大間原子力発電所審査資料	
資料番号	OM1-CA200-R00
提出年月日	2023年9月25日

敷地ごとに震源を特定して策定する地震動のうち

内陸地殻内地震の地震動評価に関する

審査資料の修正について

## 断層モデルを用いた手法による地震動評価結果 【② 断層位置の不確かさケース 加速度時刻歴波形】

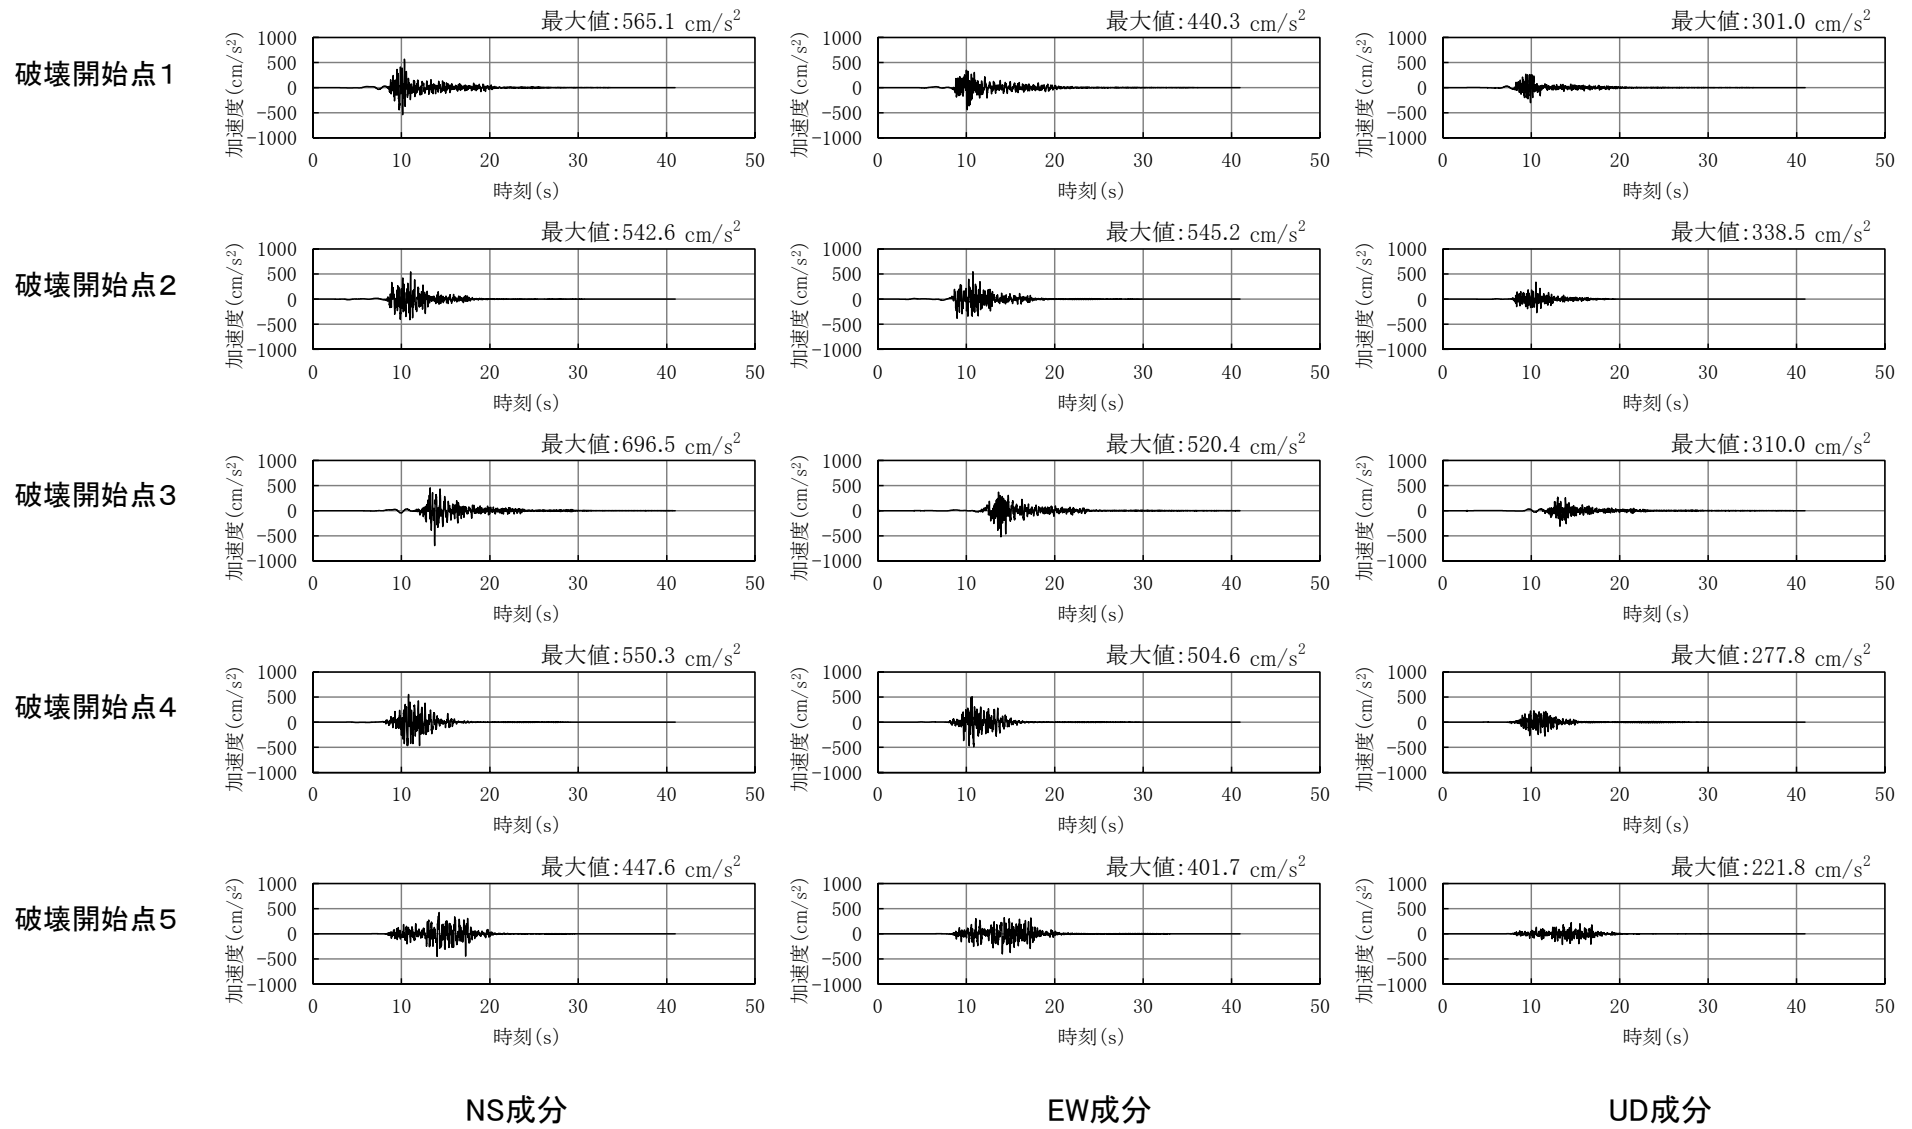
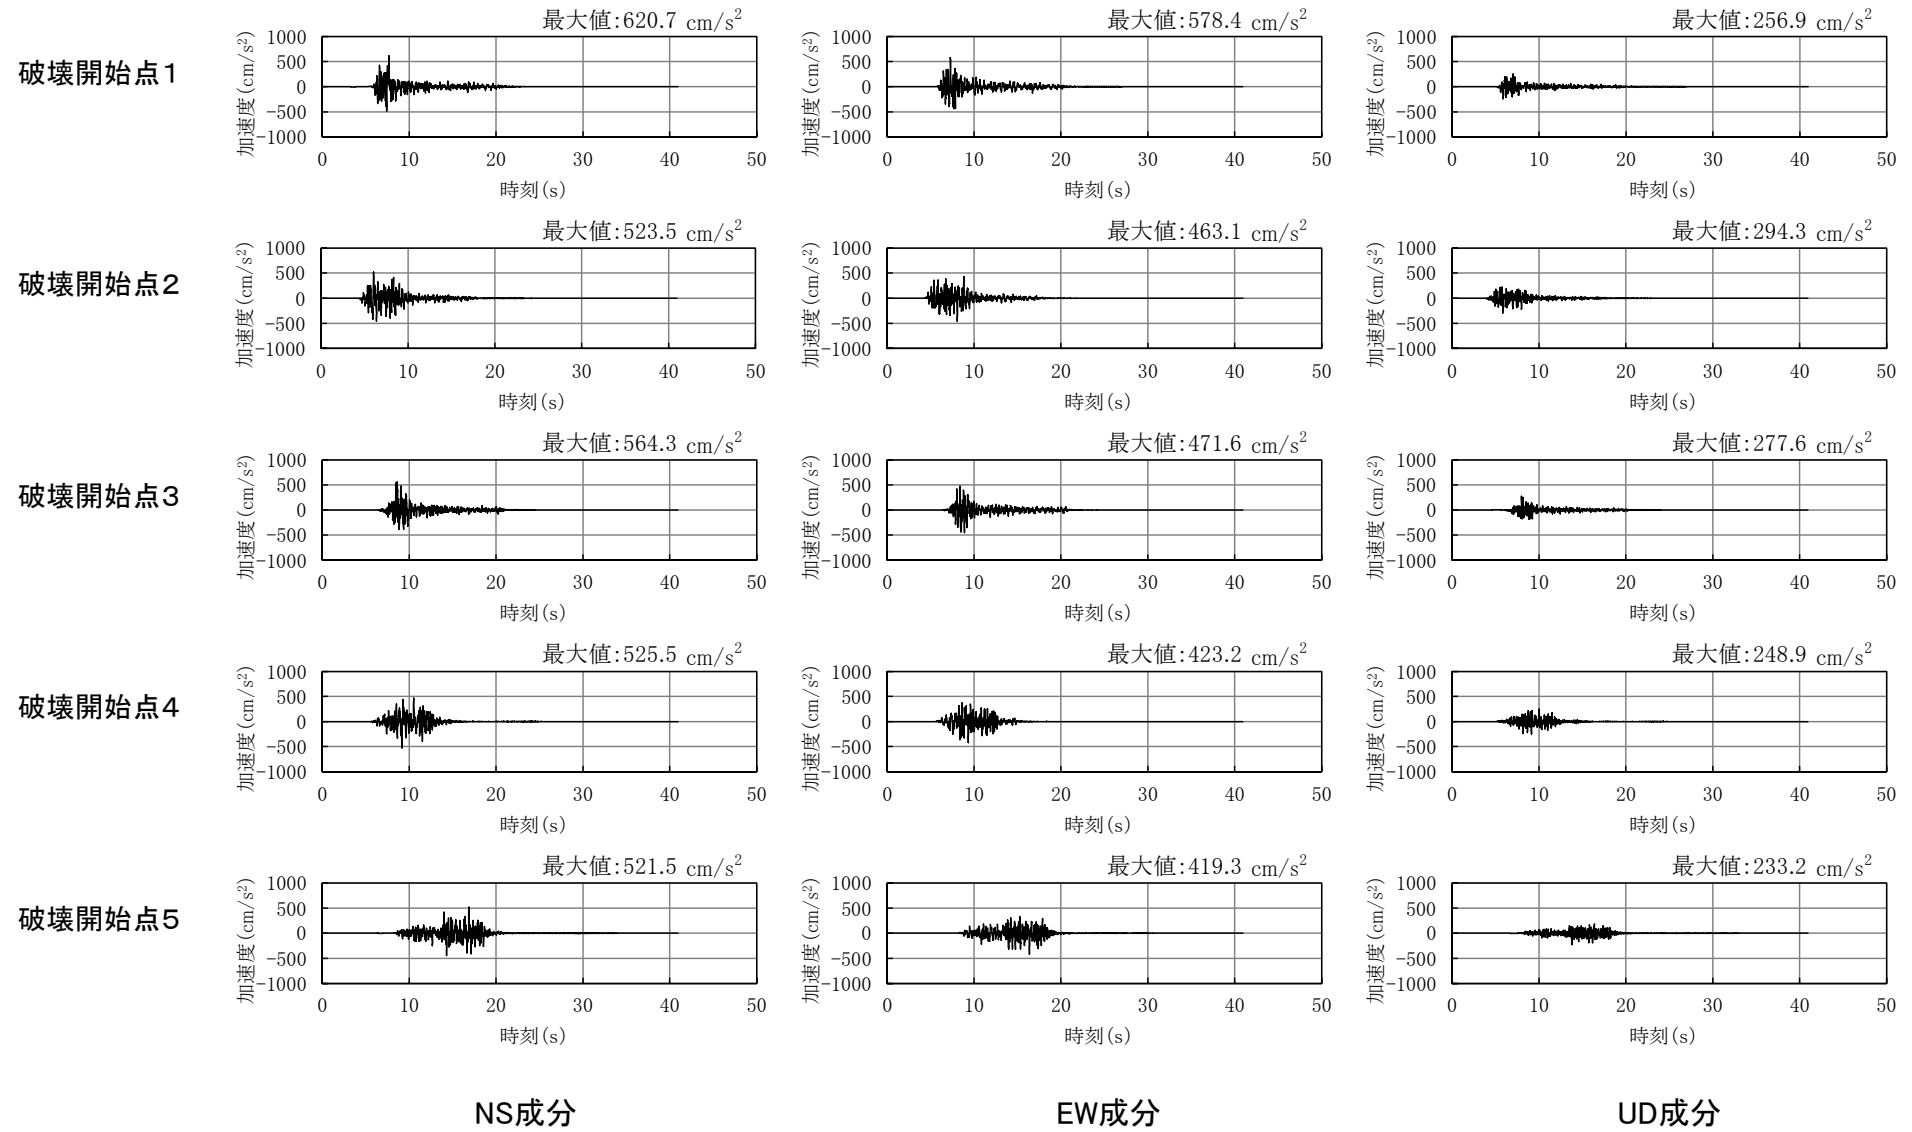
変更箇所	修正箇所		誤りの修正内容	正誤比較 ページ	
	第1073回 審査会合	第●回 審査会合			
3章 F-14断層による地震の地震動評価					
3.4節 地震動評価結果	基本ケース	P.45~P.47	P.42~P.44	P.2~P.7	
	断層位置の不確かさケース	P.48~P.50	P.45~P.47	・応答スペクトルを修正 ・加速度時刻歴波形を修正 ・速度時刻歴波形を修正	P.8~P.13
	断層傾斜角の不確かさケース	P.51~P.53	P.48~P.50		P.14~P.19
	短周期レベルの不確かさケース	P.54~P.56	P.51~P.53		P.20~P.25
	まとめ	P.60	P.54		P.26~P.27
(補足5)ハイブリッド合成法の接続周期について					
統計的グリーン関数法, 理論的手法, 及びハイブリッド合成法による地震動評価(F-14断層による地震)		P.131	P.127	・応答スペクトルを修正 P.28~P.29

## 断層モデルを用いた手法による地震動評価結果 【③ 断層傾斜角の不確かさケース 応答スペクトル】

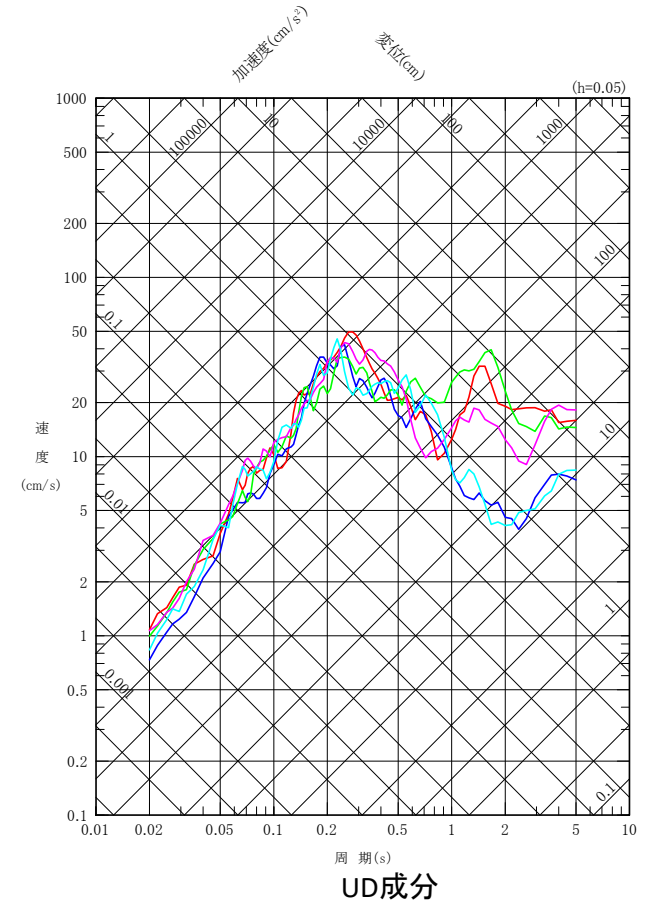
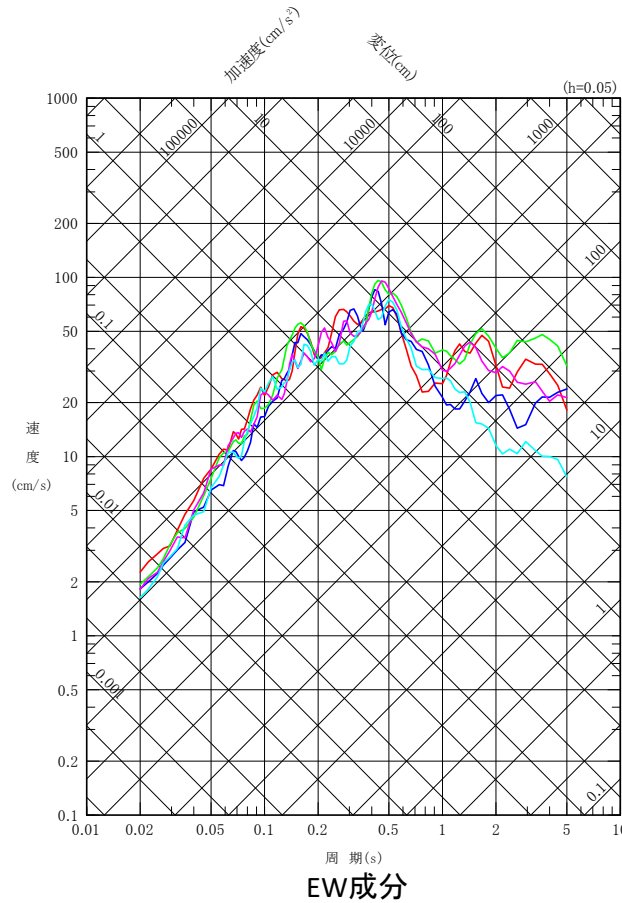
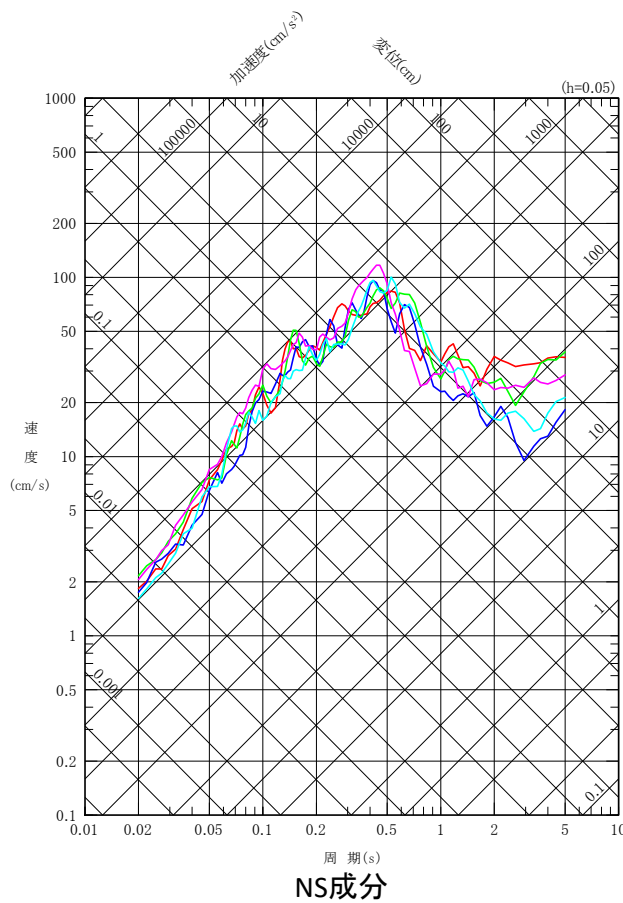
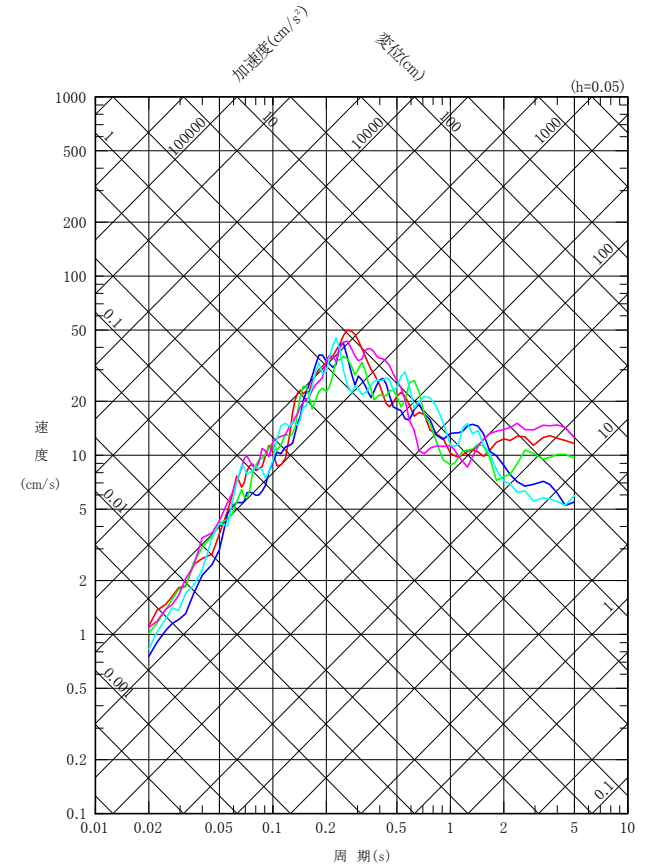
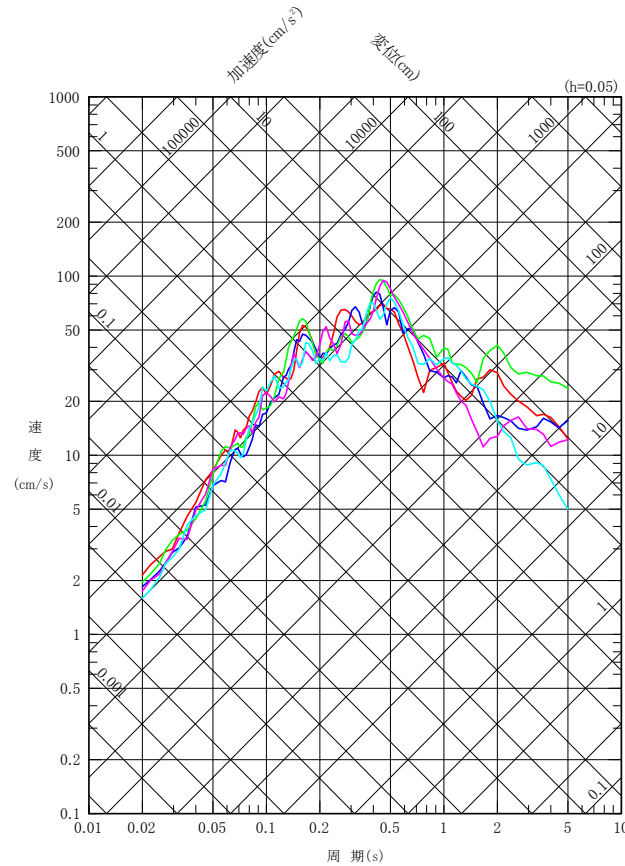
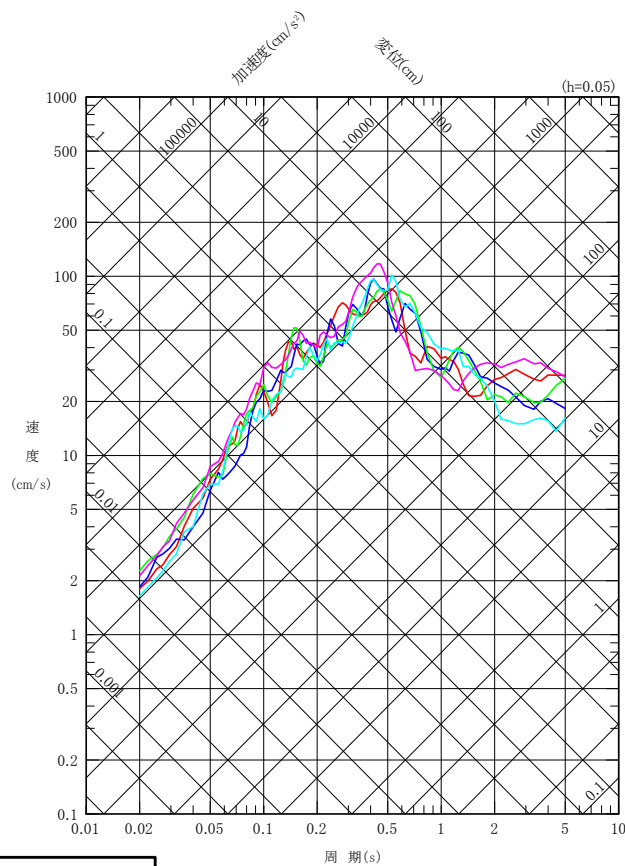
地震動解析の入力ミスにかかわる  
評価結果の誤りを修正した。

## 断層モデルを用いた手法による地震動評価結果 【③ 断層傾斜角の不確かさケース 加速度時刻歴波形】

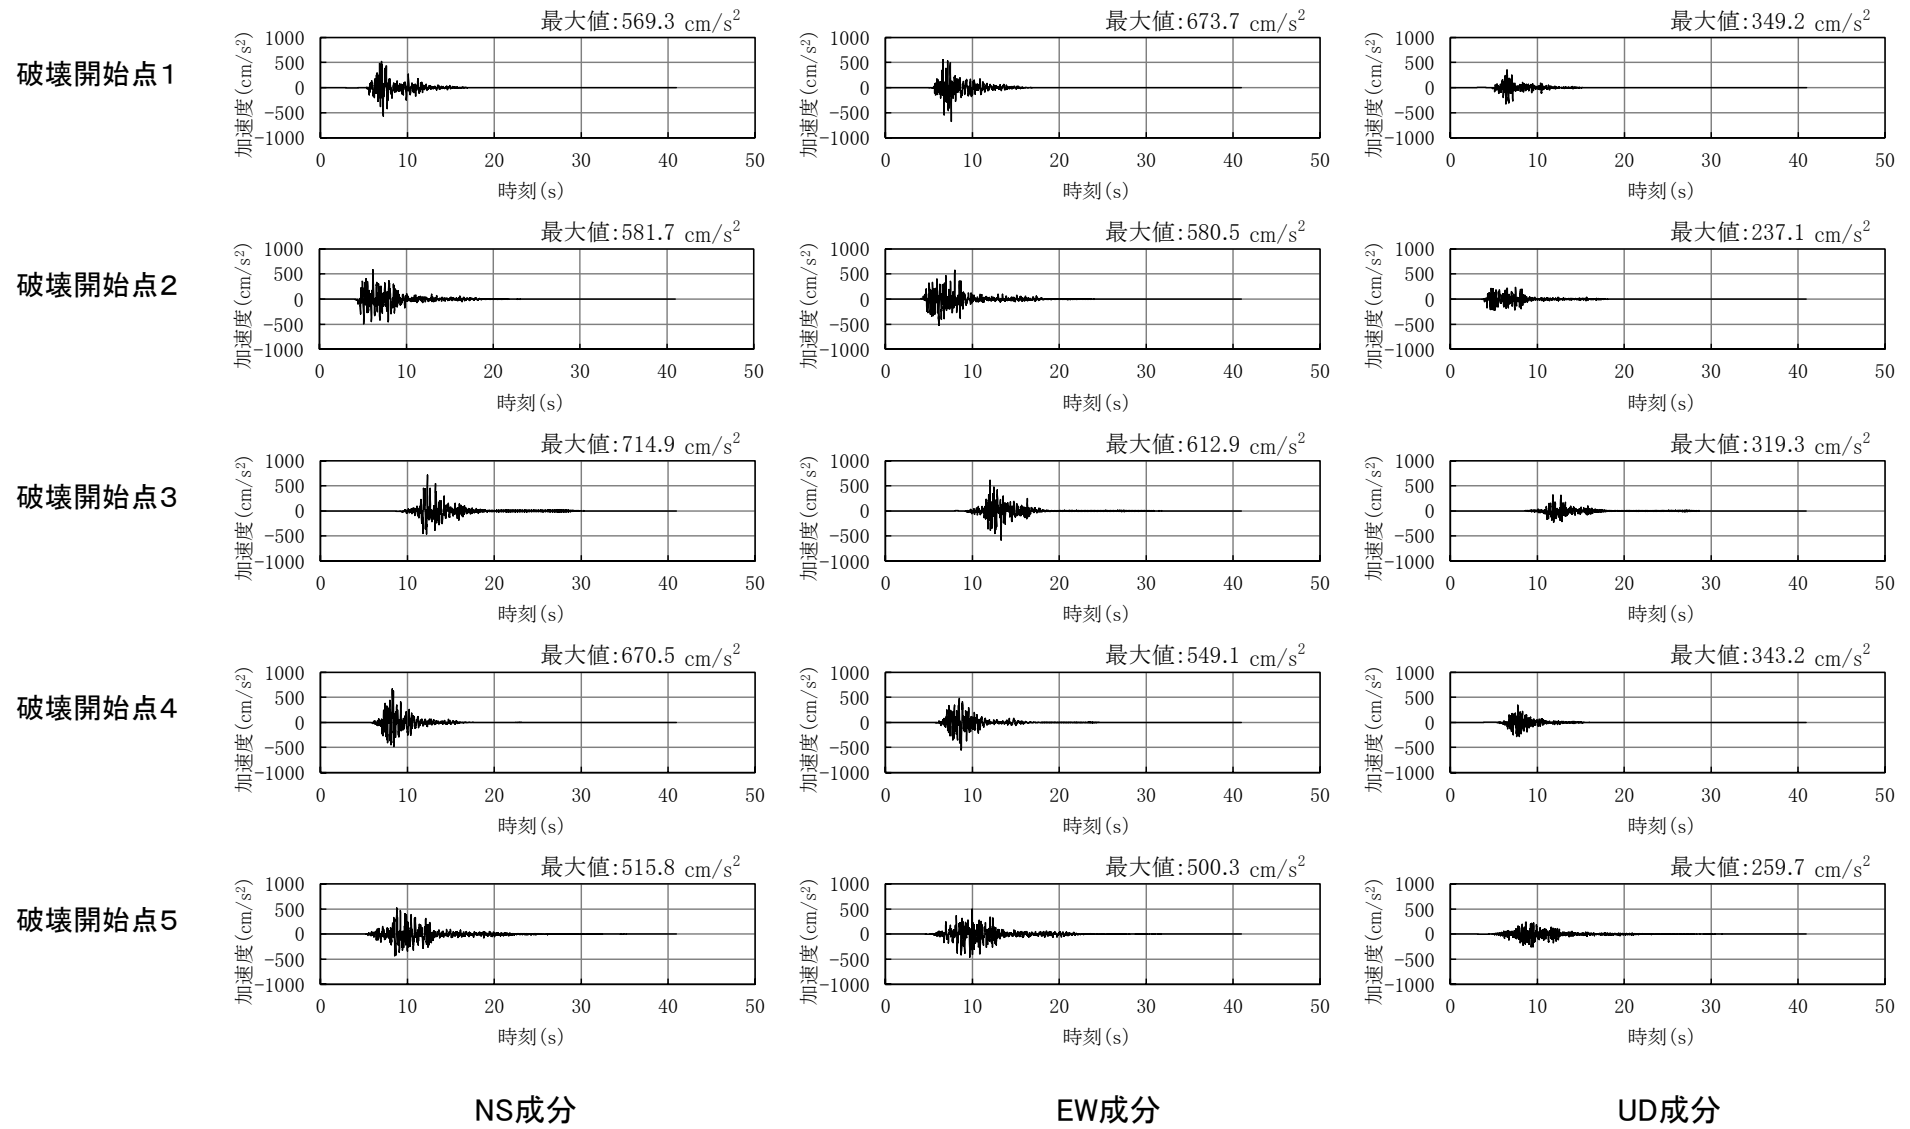
地震動解析の入力ミスにかかわる  
評価結果の誤りを修正した。
